Ggst.: UVP KW Gulling
Kraftwerk Gulling GmbH & Co KG
Gesamtgutachten

GESAMTGUTACHTEN ZUR UVP

KW GULLING

Abbildung 7: Flächeninanspruchnahme (Wald) im Bereich der Wehranlage

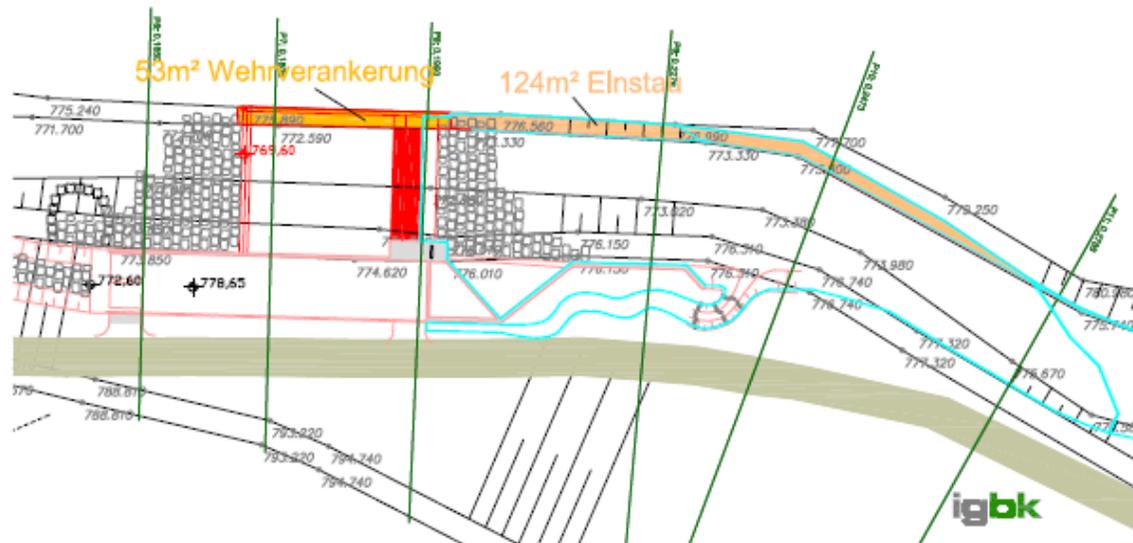
Die Aussage, dass 400 m² von Schlucht- und Hangmischwäldern dauerhaft konsumiert werden würden, ist zu relativieren. Im Bereich der Wehranlage wird rechtsufrig durch die Verankerung ein geringer Teil (53 m², siehe planliche Darstellung: Flächeninanspruchnahme im Bereich der Wehranlage) des genannten

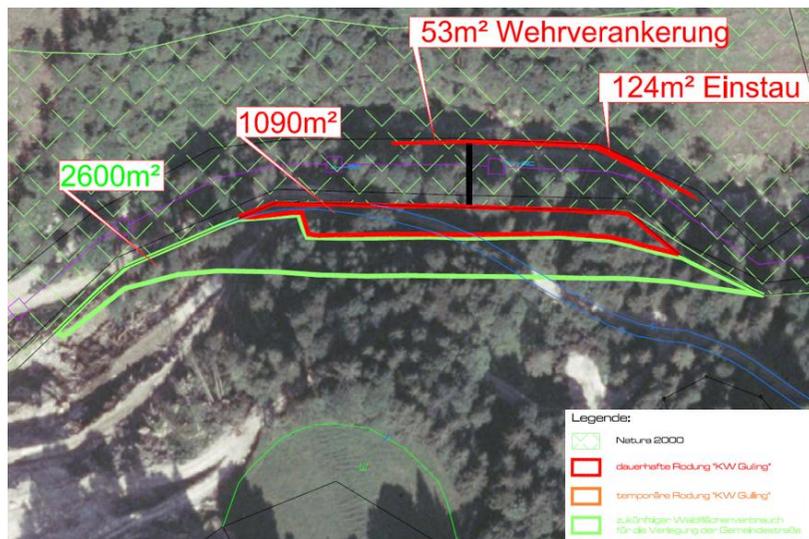
Etwa 20 m unterhalb der geplanten Wehranlage befindet sich gemäß dem „Biotoptypen-Lageplan, Teil 1“ rechtsufrig direkt entlang der Gullung eine „Sensible Zone 1 Quellflur“. Aufgrund der Nähe zum Eingriffsort ist eine Beeinträchtigung nicht auszuschließen. Im gesamten Bericht findet sich jedoch keine Darstellung dieser sensiblen Zone.

Leider sind nur vom umgebenden Bereich Fotos vorhanden:
